Objet : Observations de la Société dans le cadre de la procédure
d'enquête publique relative à la modification n° 1 du PLU de la Communauté de Communes
du Pays de la Zorn

En sa qualité d'aménageur et en vue de la réalisation d'un lotissement sur la zone 1AU du secteur de la rue de la République à SCHWINDRATZHEIM, la Société I est directement intéressée par cette procédure.

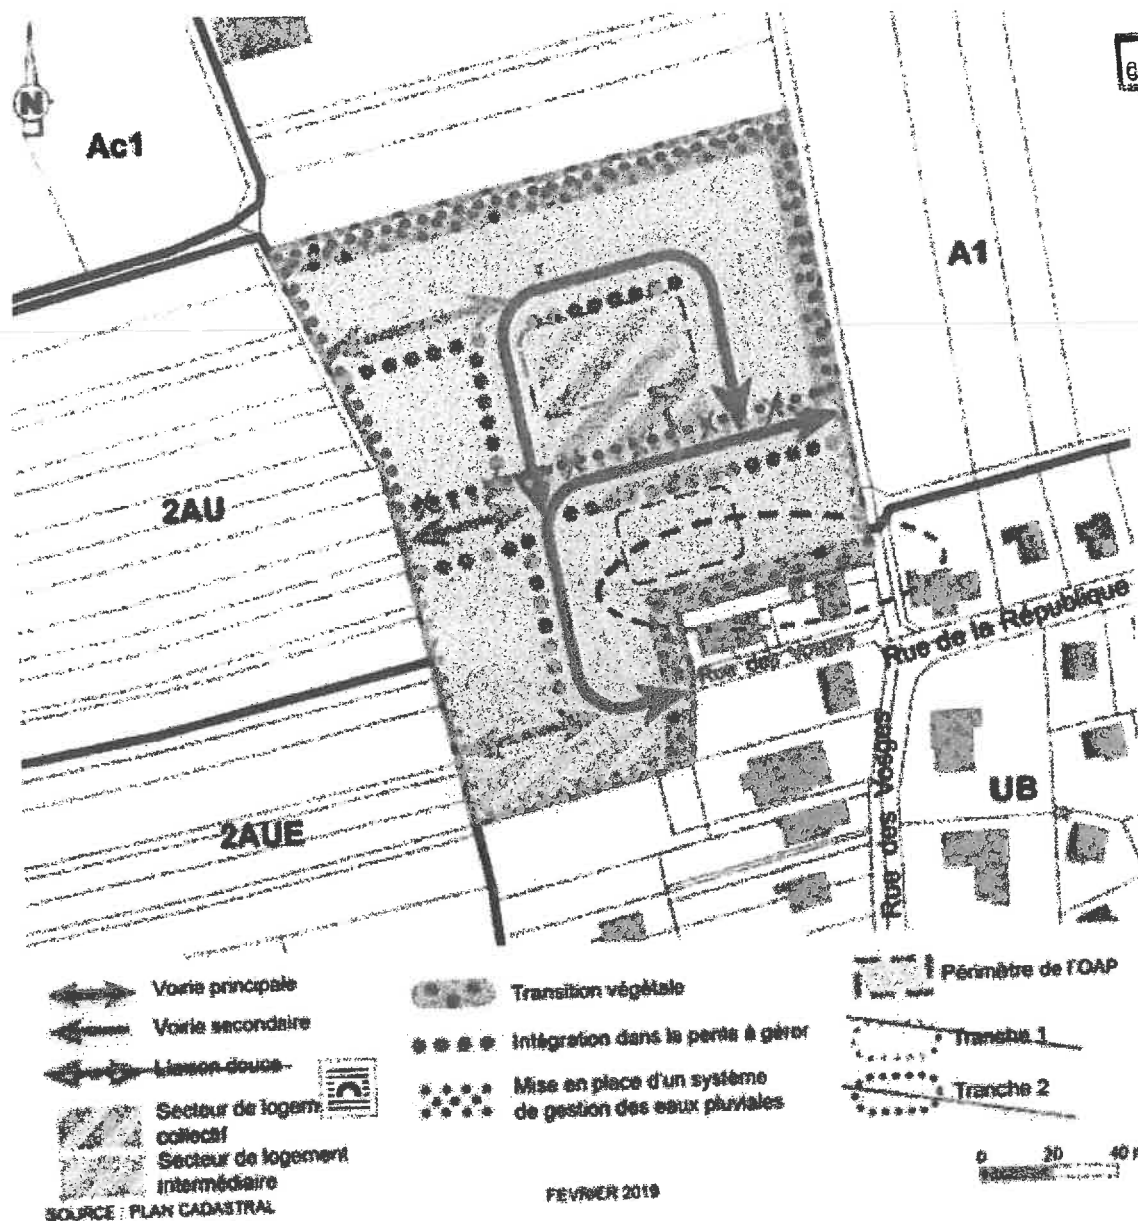
Dans la continuité de la réflexion portant sur la tranquillité et l'intimité des riverains (et donc l'acceptabilité du projet de lotissement dans son ensemble), il nous paraît également cohérent de recentrer la densité au cœur du lotissement, et l'éloigner des constructions existantes

Le schéma en page 138 de la modification du PLU portant sur les OAP fait apparaître 2 tranches sans qu'aucune indication d'échelonnement dans le temps ne soit apportée.

Nous proposons de supprimer cette notion de tranche.

Au vu des 3 premiers points, nous proposons le schéma d'OAP suivant
